Datum 27 december 2021
Betreft Wabo advies omgevingsvergunning rijksmonument

Naam	St. Vituskerk
Adres	Pieter Jellessingel 1
Postcode/plaats	9051BV Stiens
Gemeente/provincie	Leeuwarden; Friesland;
Monumentnummer	24542

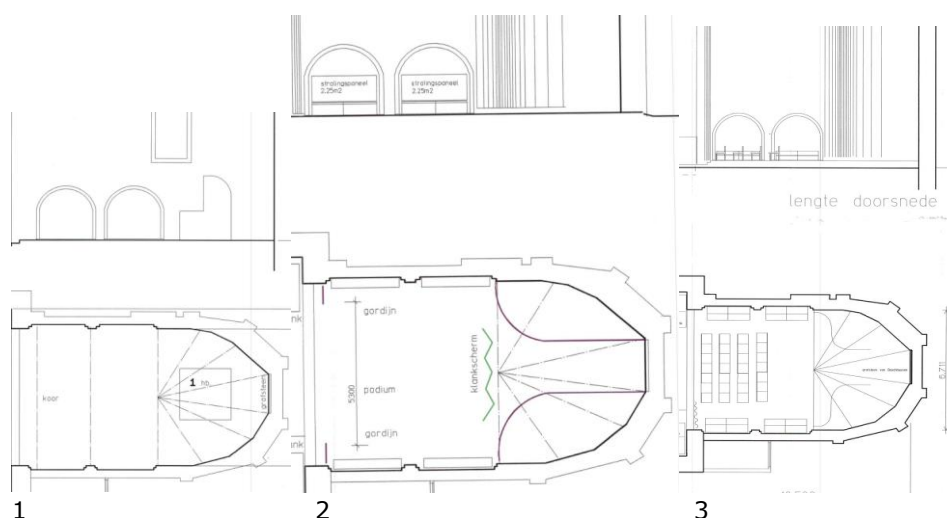
Het is niet goed duidelijk welke verduurzamingswinst (hoofdzakelijk géén of minder gasverbruik en eventueel elektra) ontstaat.

Comfortverbetering verwarming: Tesamen met de wens om buitenvoorzet ramen te plaatsen wordt de verwarming van met name de kerkzaal veranderd. Is deze wens ingegeven door een vraag naar comfort verbetering?
